東北電原運第14号

東北電力株式会社

女川原子力発電所原子炉施設保安規定変更認可申請書の補正について

女川原子力発電所原子炉施設保安規定変更比較表

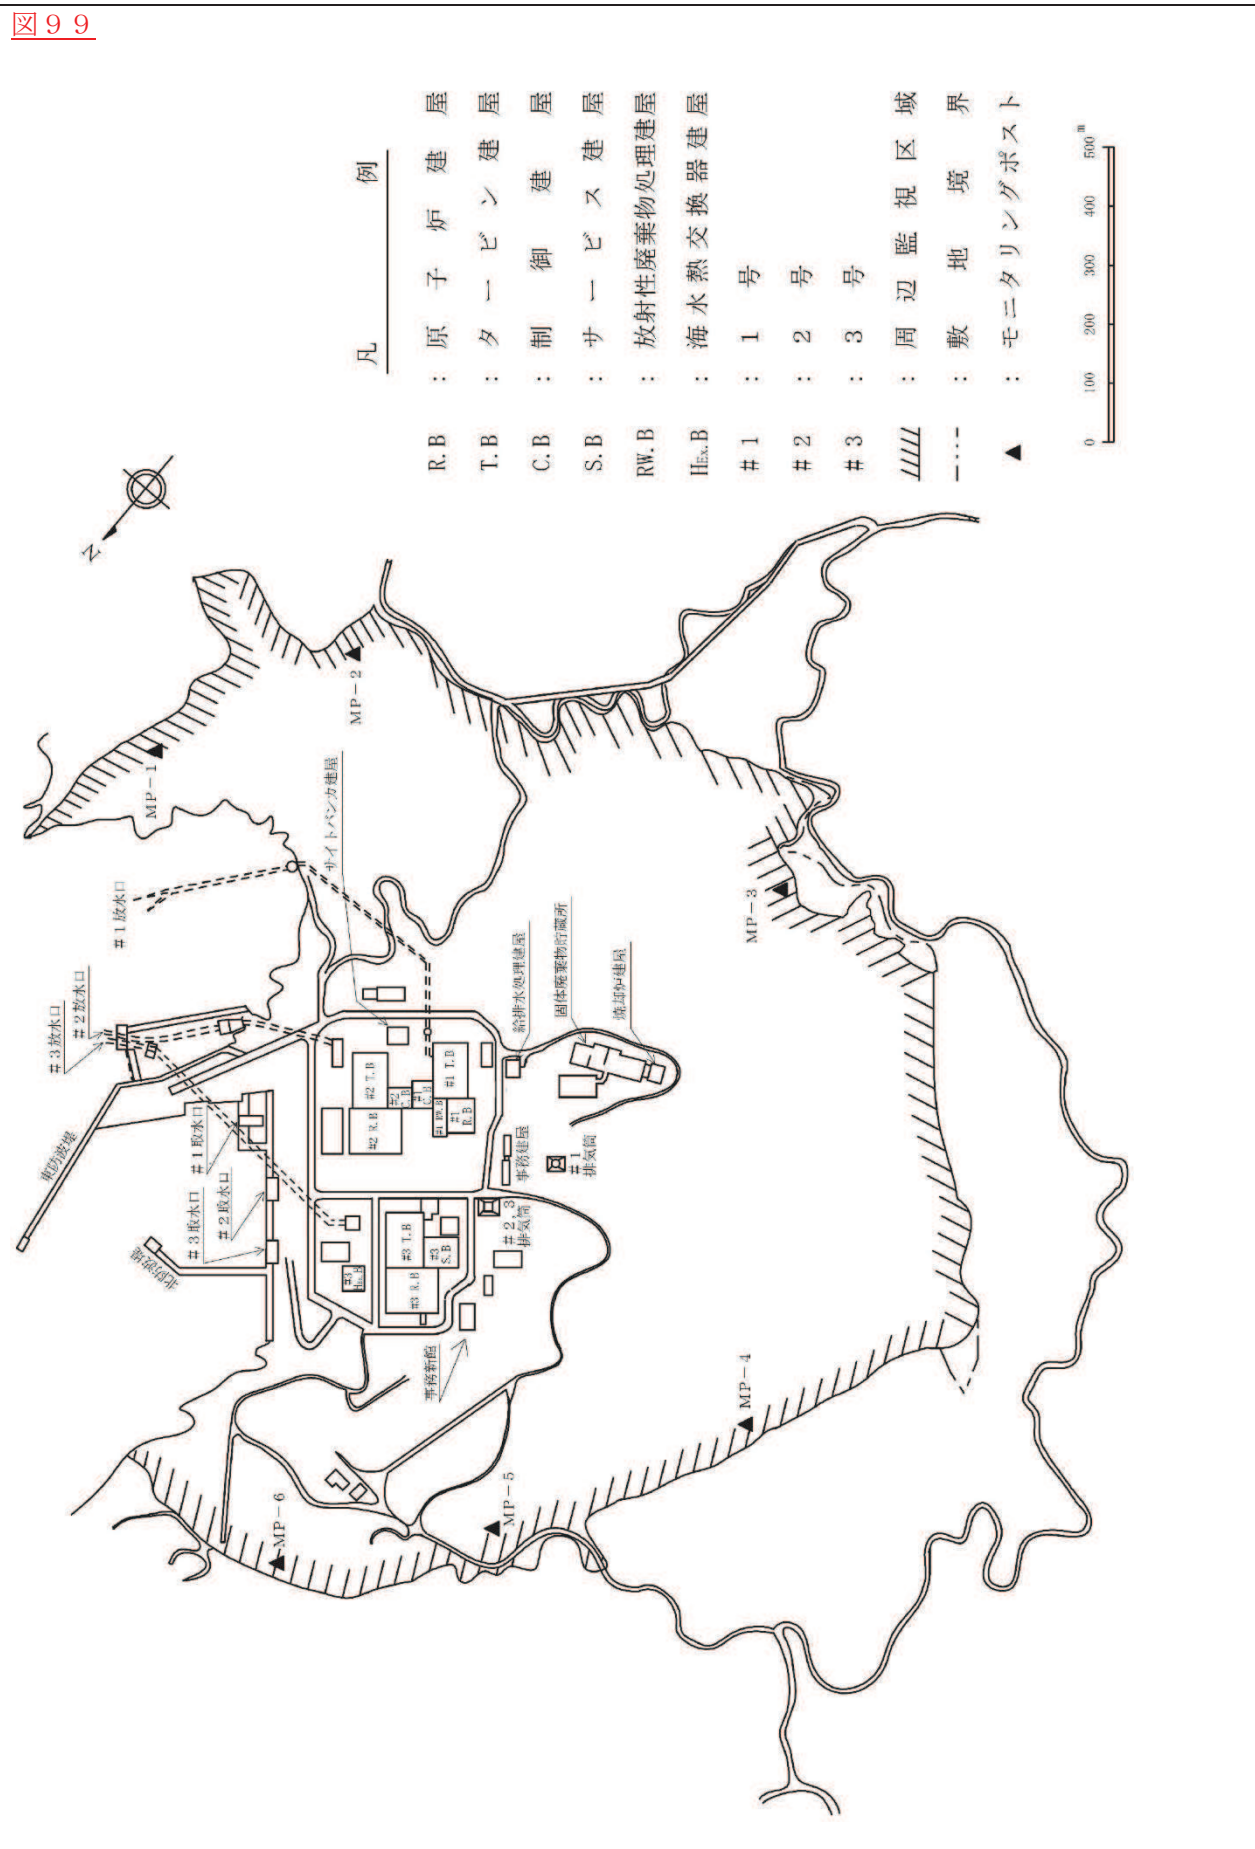
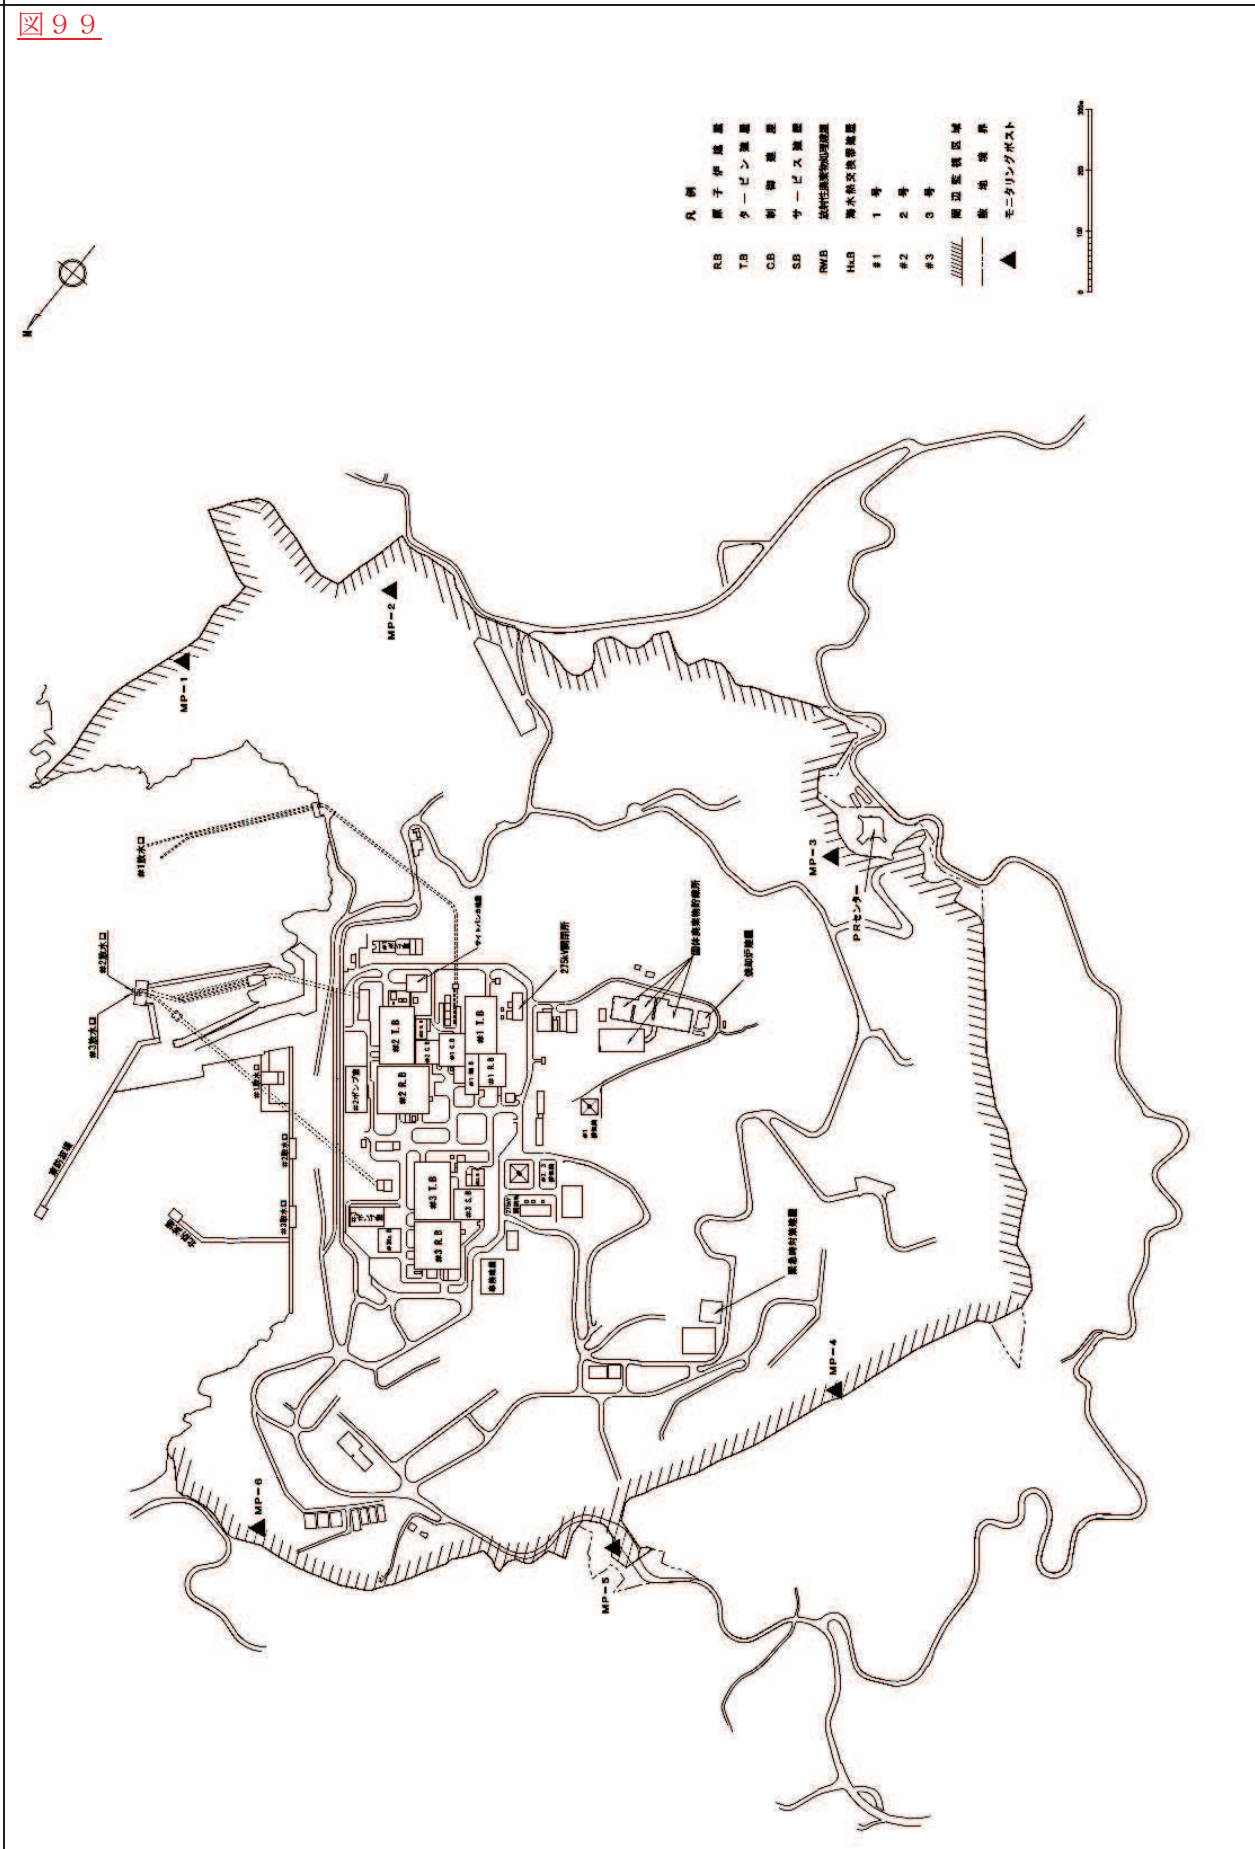
原子力規制委員会設置法の一部施行に伴う変更
（新規基準の施行に伴う変更）

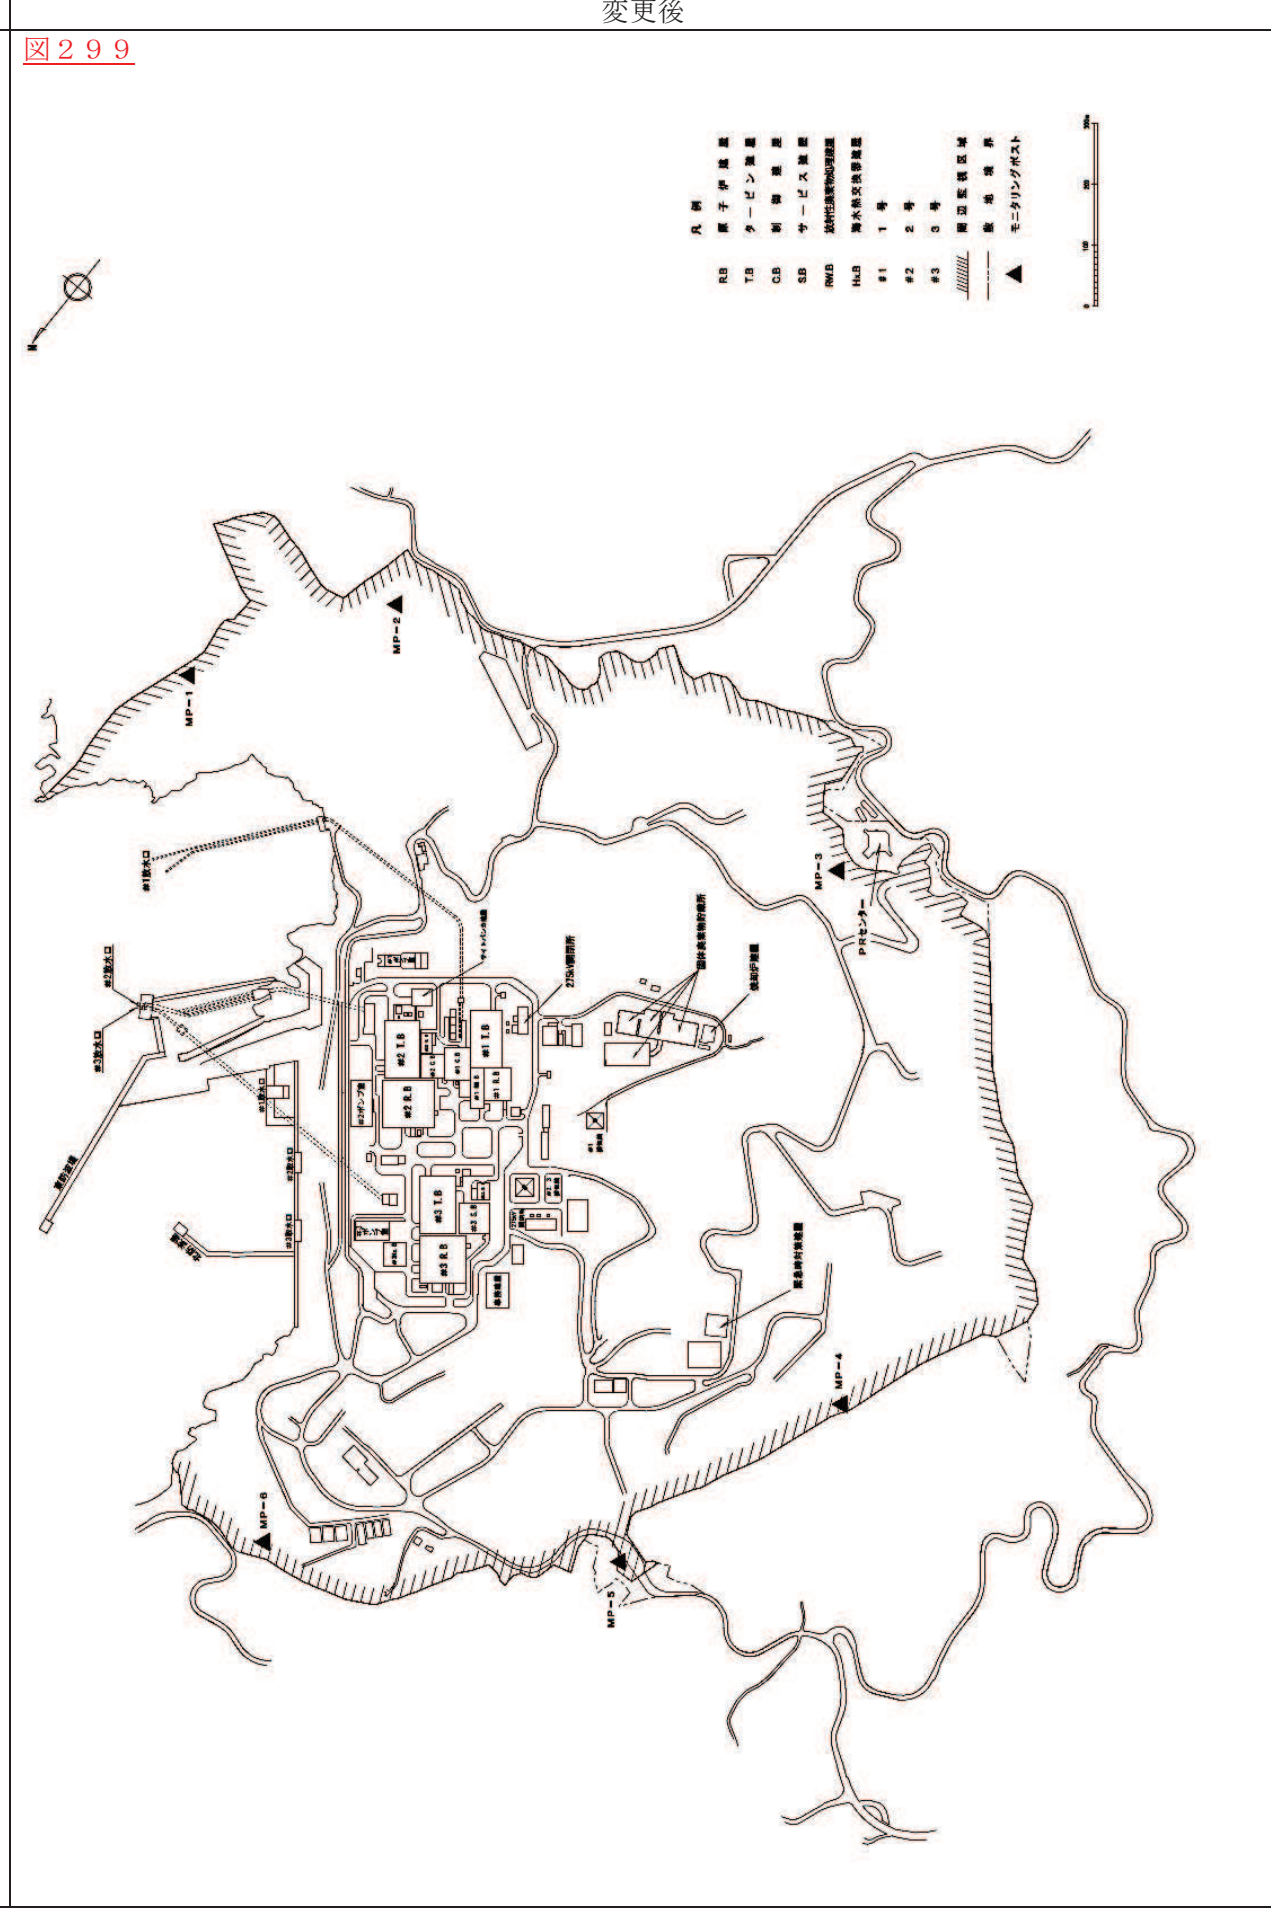
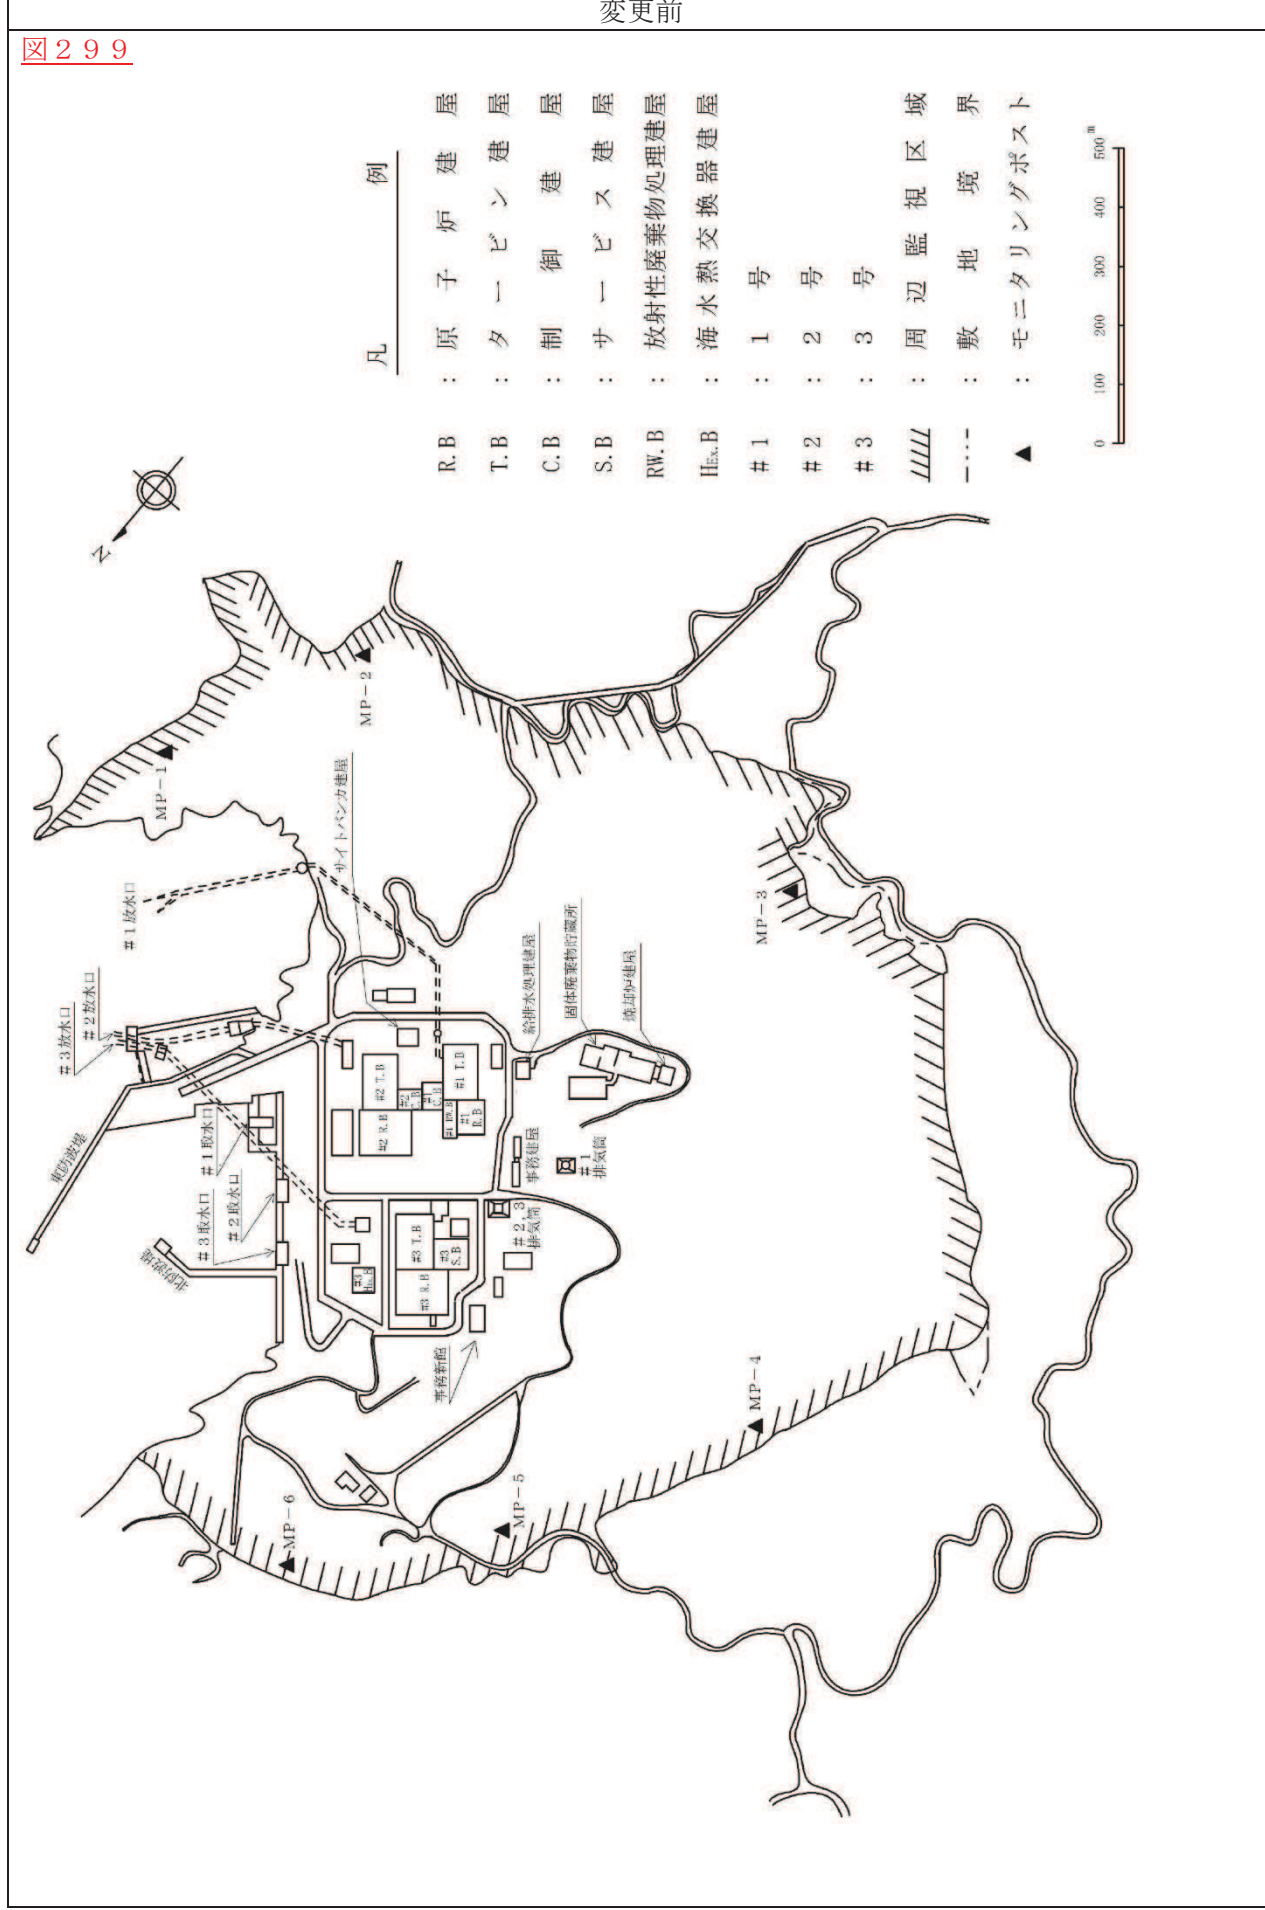
原子力規制委員会設置法の一部施行に伴う変更
（新規基準の施行に伴う変更）

(9) 最長許容炉心露出時間：下図のとおり

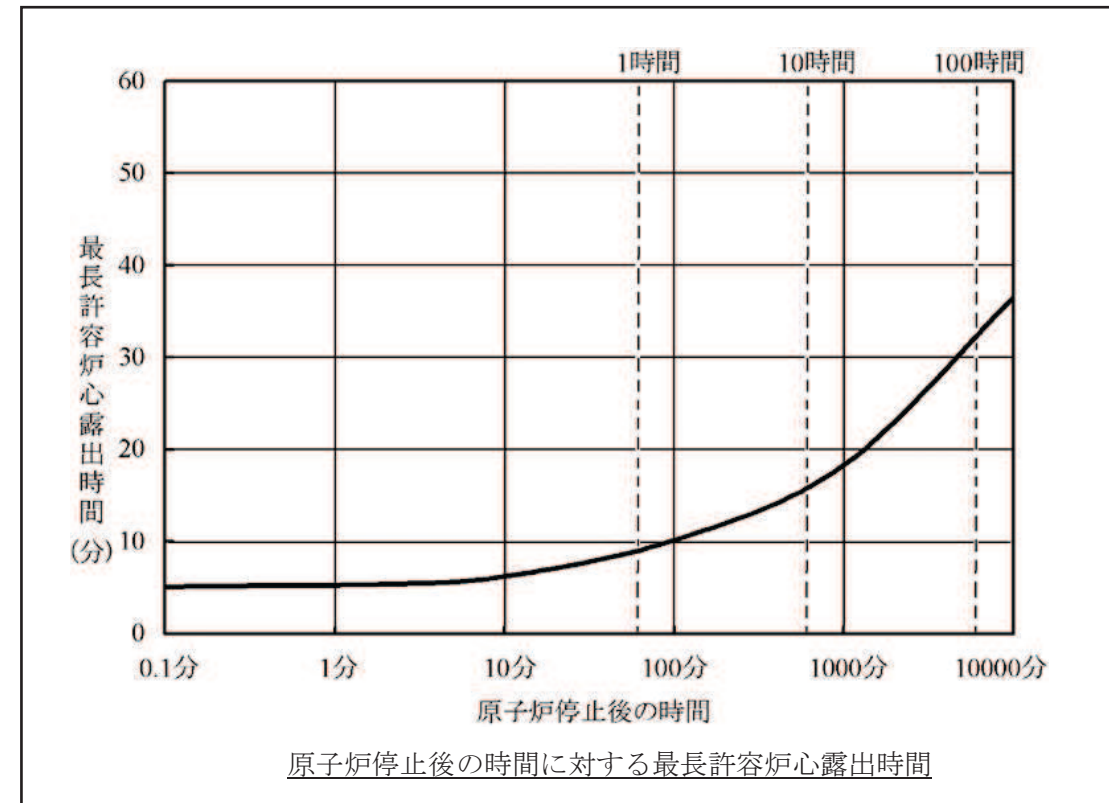
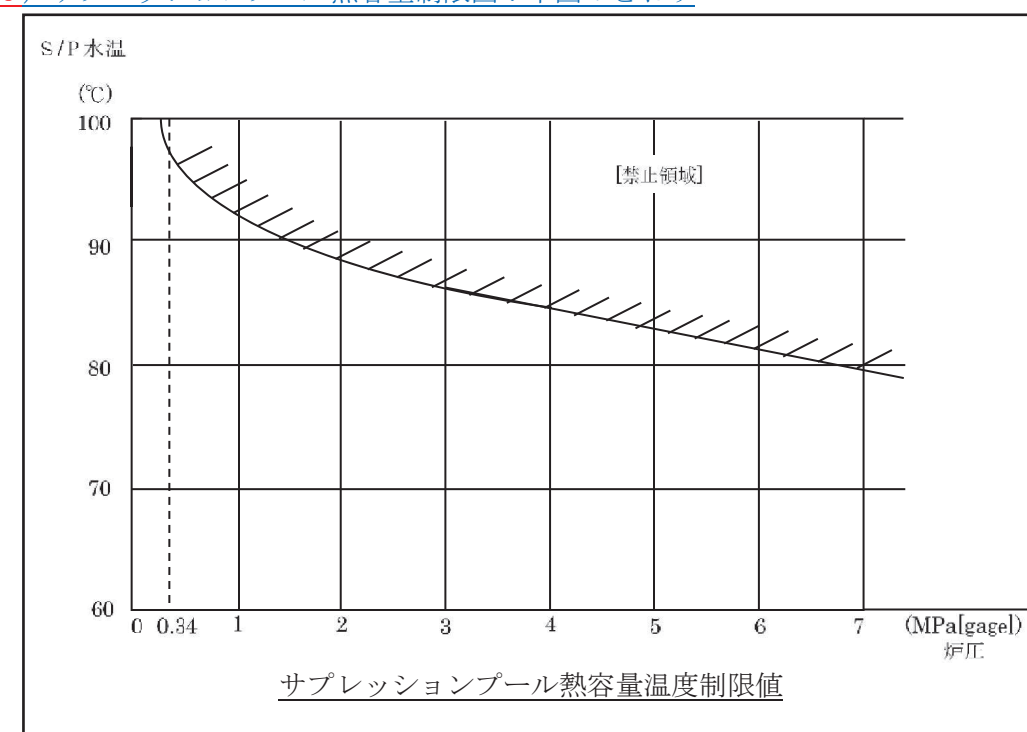
原子力規制委員会設置法の一部施行に伴う変更（新規制基準の施行に伴う変更）
